LOT 3. CONCURS PROJECTES EXP. 10-2020/ ACTUALITZACIÓ 08-05-2020

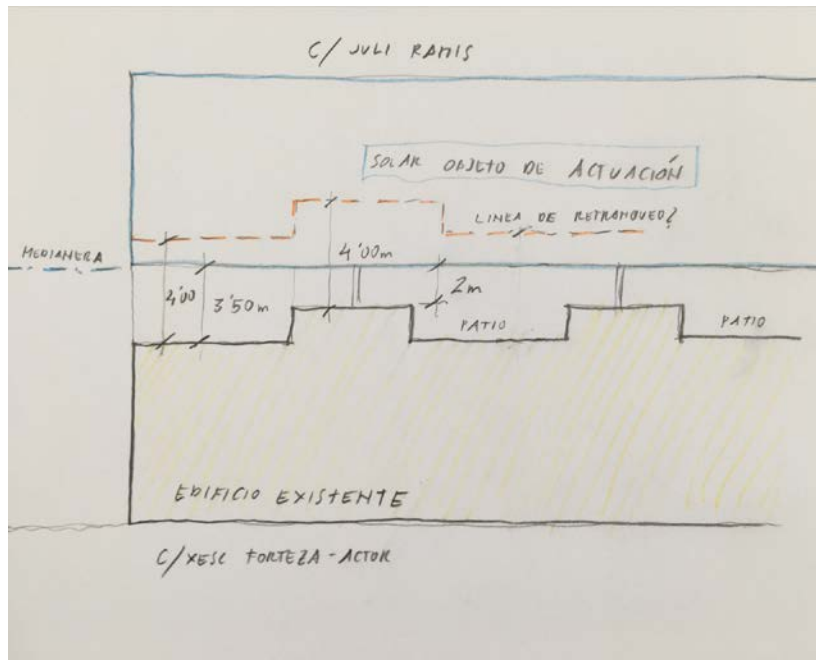
- 5- Con respecto al solar de C/Juli Ramis, se aprecia en el edificio adyacente existente (al que se accede por C/Xesc Forteza-Actor) que su fachada trasera se retranquea con respecto a nuestro solar unos 3,50 m en su parte de mayor retranqueo, y unos 2m en las zonas de menor retranqueo (en las que se producen vistas y luces rectas sobre nuestro solar). Puesto que las ordenanzas establecen que a fin de abrir vistas y luces ha de contarse con un patio en el que pueda inscribirse un círculo de 4m de diámetro, se entiende que nuestro edificio puede adosarse a la rasante de la medianera con el solar vecino, o ha de retranquearse para que se cumplan esos 4m de separación con respecto al edificio existente? En caso de que no sea así, significa esto que se pueden abrir vistas y luces rectas a una "fachada trasera" dentro del solar si esta se retranquea 2m respecto a la medianera? Adjunto croquis aclaratorio.

Debería garantizarse un patio de 4m y una distancia de vistas rectas de cómo mínimo 2m por el Código Civil.
